ID: Codice procedura (ID_VIP/ID_MATTM):10844

Impianto per la produzione di energia elettrica da fonte eolica, costituito da 6 aerogeneratori della potenza complessiva di 37,2 MW, un sistema di accumulo da 25 MW e relative opere connesse in località "Rempillo" nel comune di Pitigliano (GR).

ALLEGATO alle OSSERVAZIONI all' IMPIANTO EOLICO denominato REMPILLO nel COMUNE di PITIGLIANO (GR). Comp

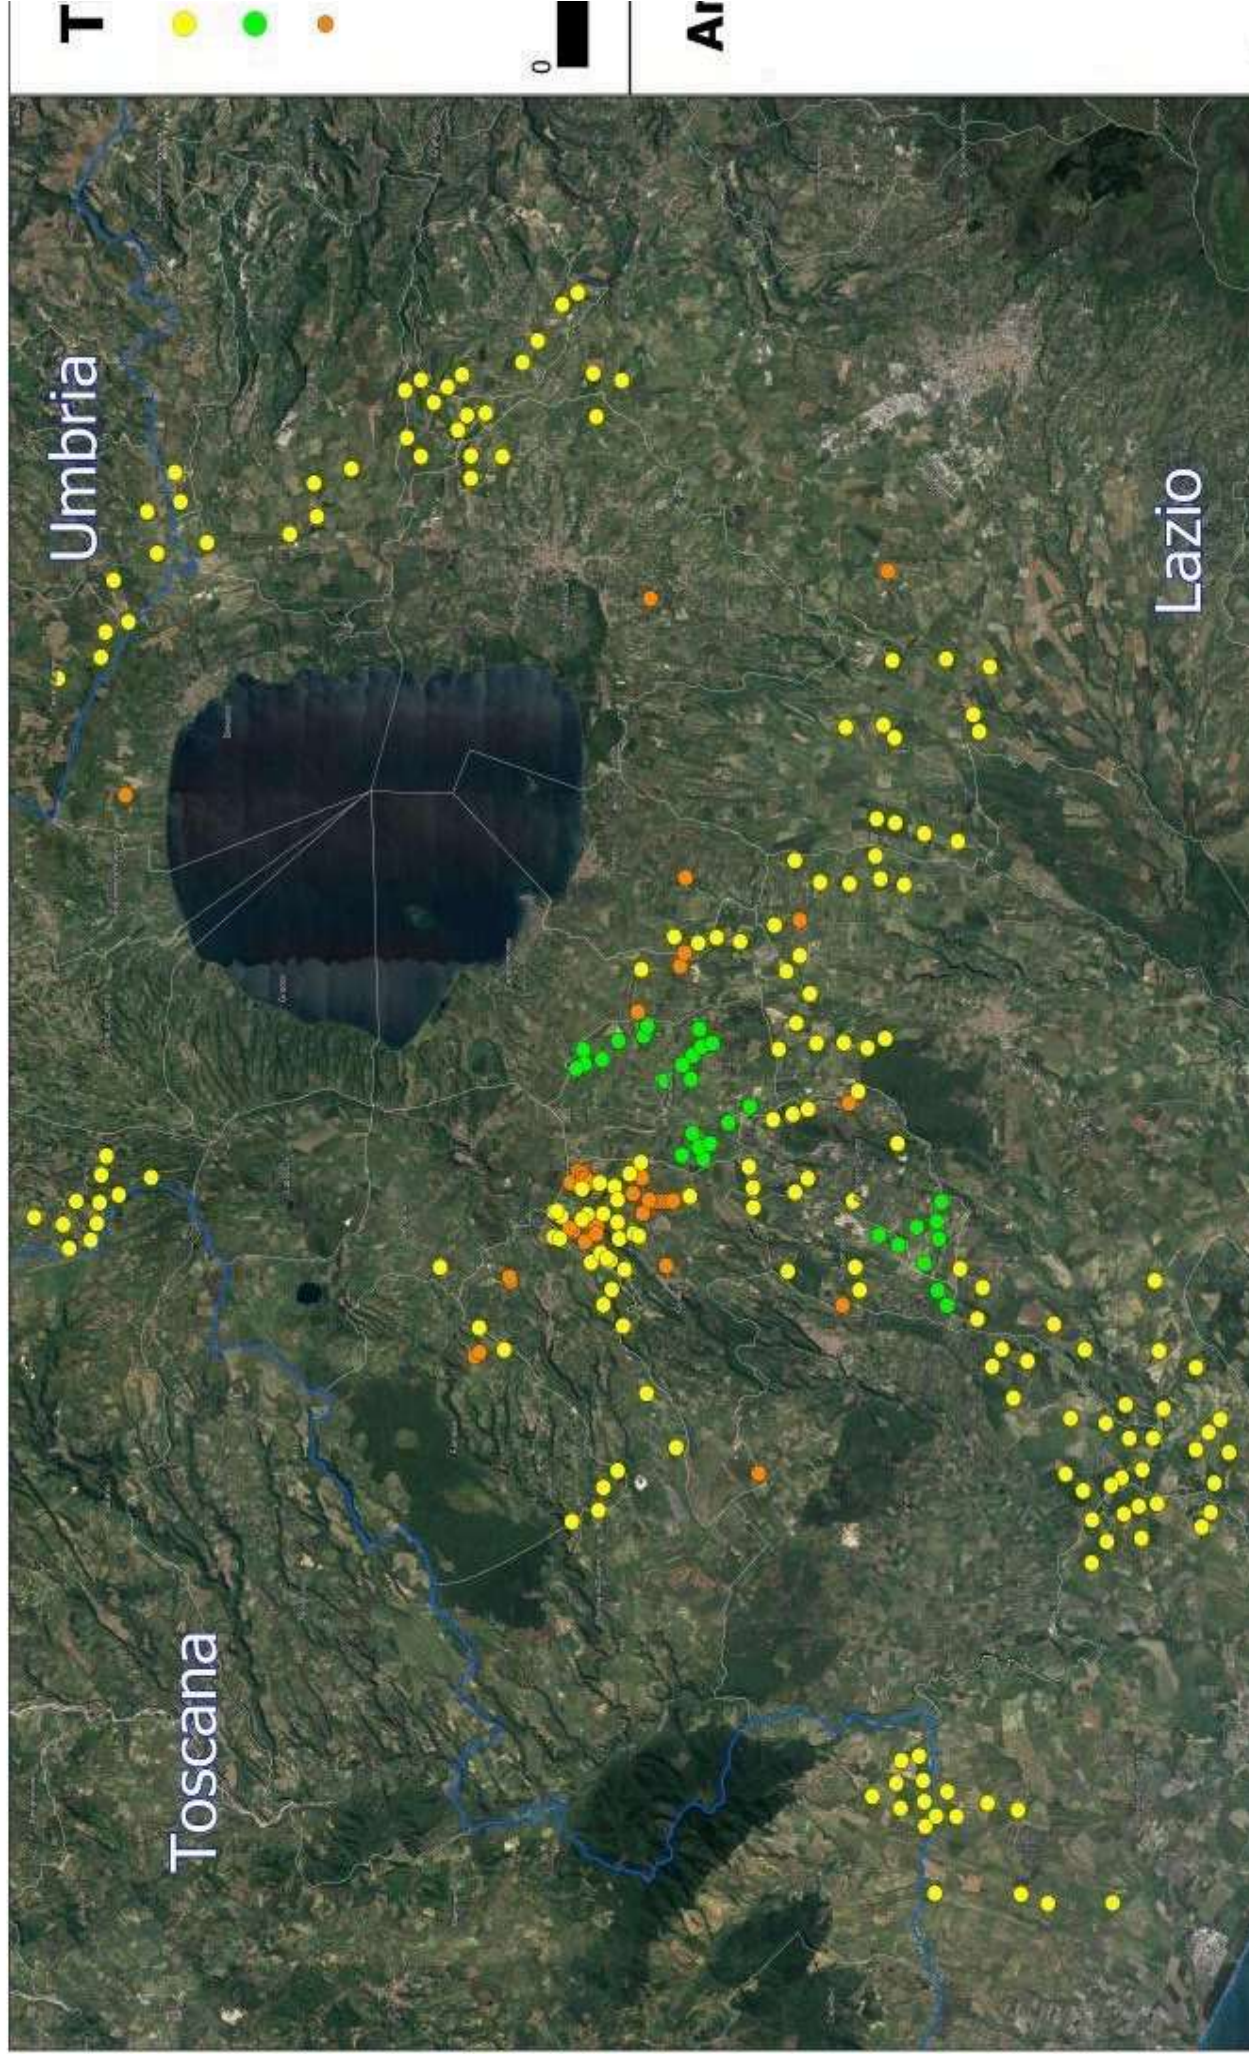
Inoltre, la zona in cui insisterebbe l'impianto eolico industriale Rempillo è compresa nelle fasce di rispetto di 3 km di diversi beni archeologici tutelati dalla parte II del Codice dei Beni Culturali (vedi

Allegato, immagine n. 3). Inoltre le pale P04 e P05 ricadono all'interno di un'area archeologica che la Proponente vorrebbe cancellare per il semplice fatto che non è riportata nel documento regionale ma nel documento provinciale come meglio dettagliato nell'Osservazione n. 5. Alla luce di quanto documentato appare chiaro quindi che la collocazione dell'impianto non ha tenuto conto alcuno dei vincoli dell'area nella quale è stato progettato e l'inserimento dell'impianto eolico nel paesaggio e sul territorio non è corretto (Allegato IV delle Linee guida nazionali di cui al D.M dello Sviluppo economico del 10.09.2010).

Analisi degli Impianti Eolici Esistenti e in Progetto

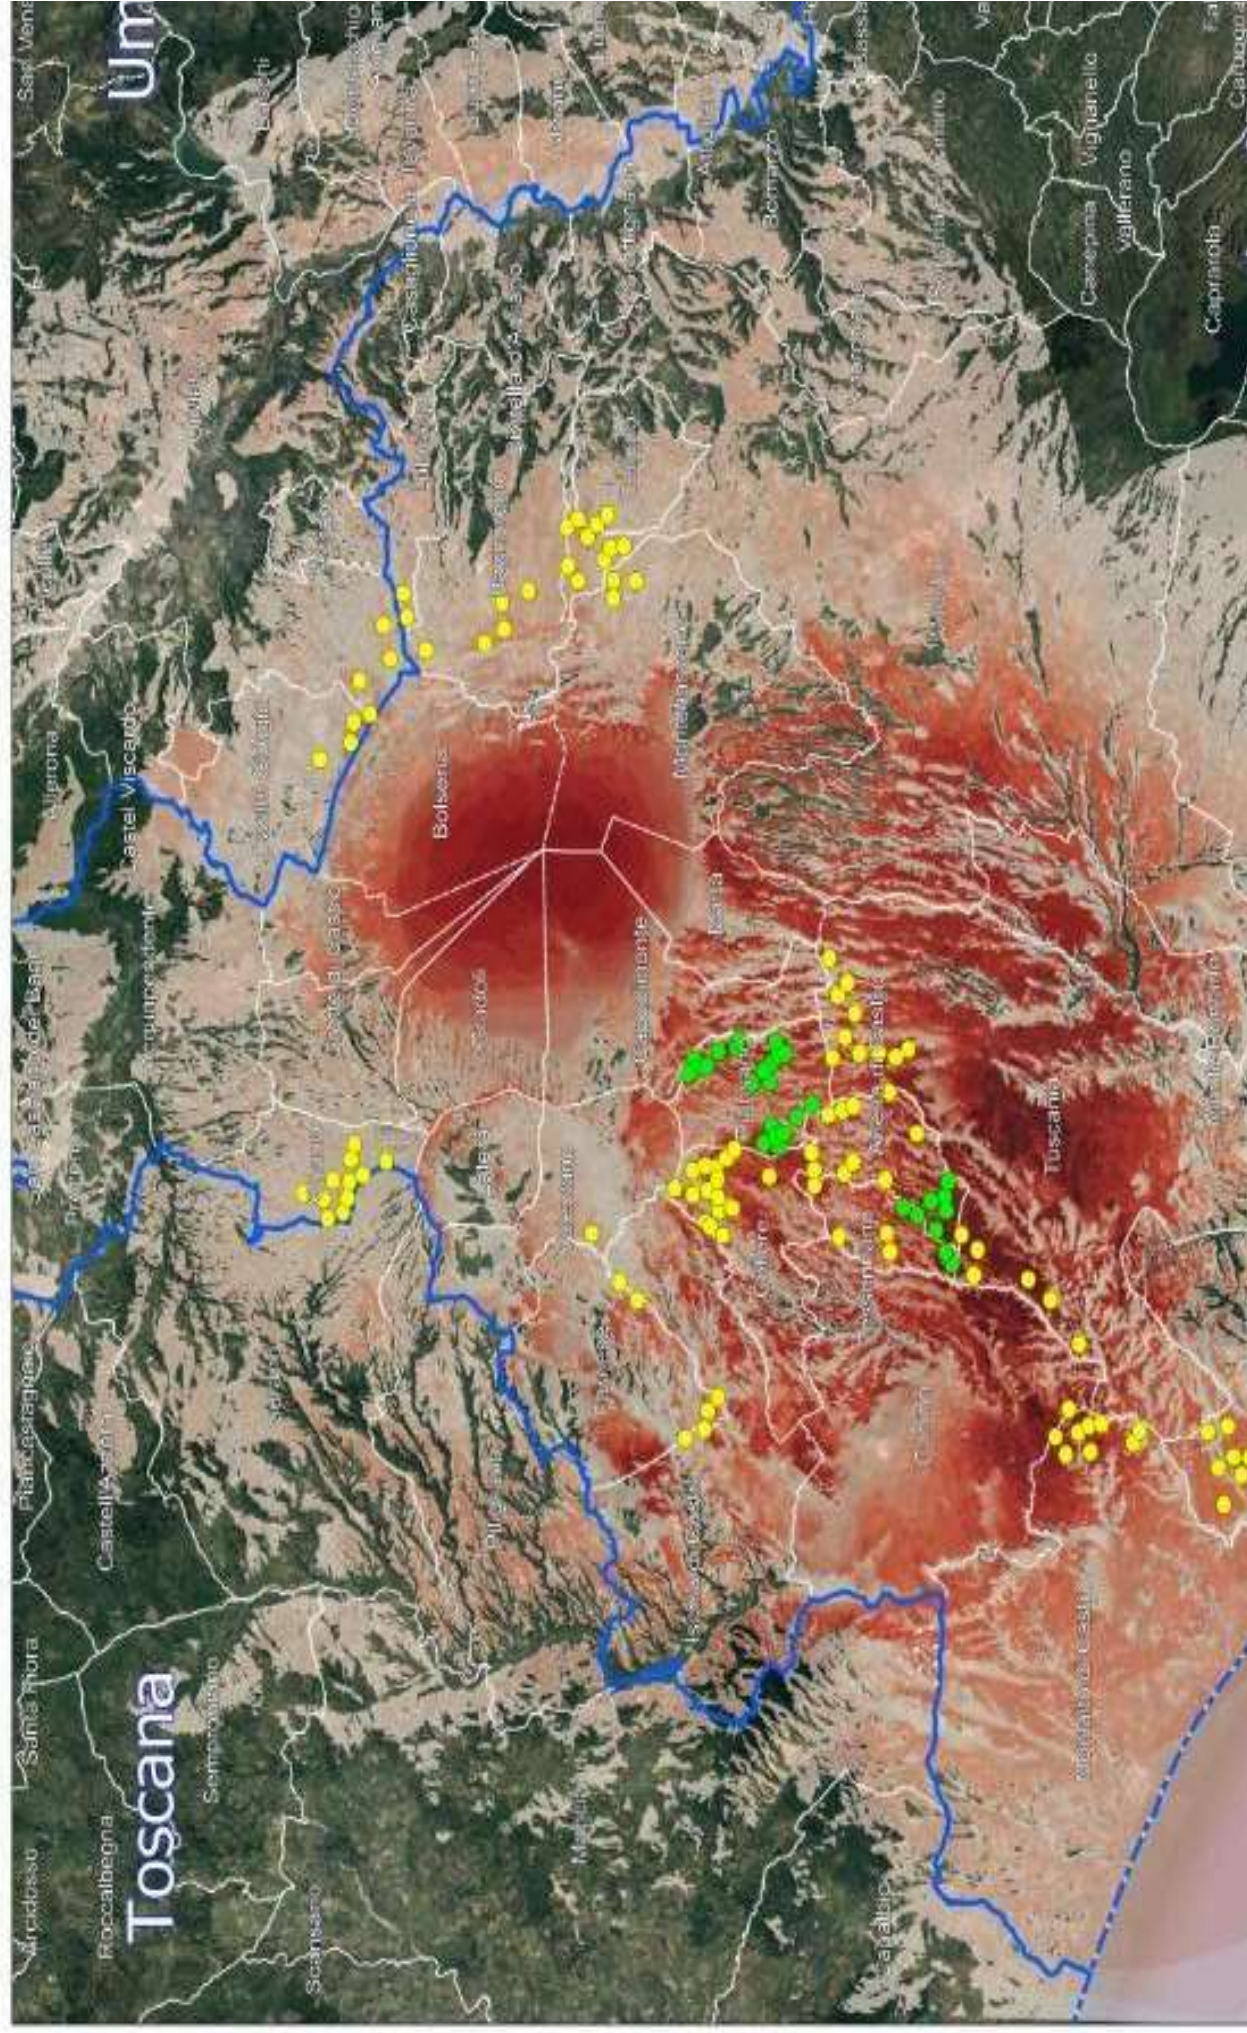
nn. 1 e 2 e crea anche degli impatti negativi anche sui beni naturalistici come verrà dettagliato nell'Osservazione n. 4. Inoltre andrebbe a sommarsi al già enorme cumulo di impianti eolici e fotovoltaici e geotermici che già creano una elevata criticità ambientale nella provincia di Viterbo e interferiscono anche con il territorio toscano come si può vedere dalle immagini nn. 4 e 5 dell'Allegato n. 1.
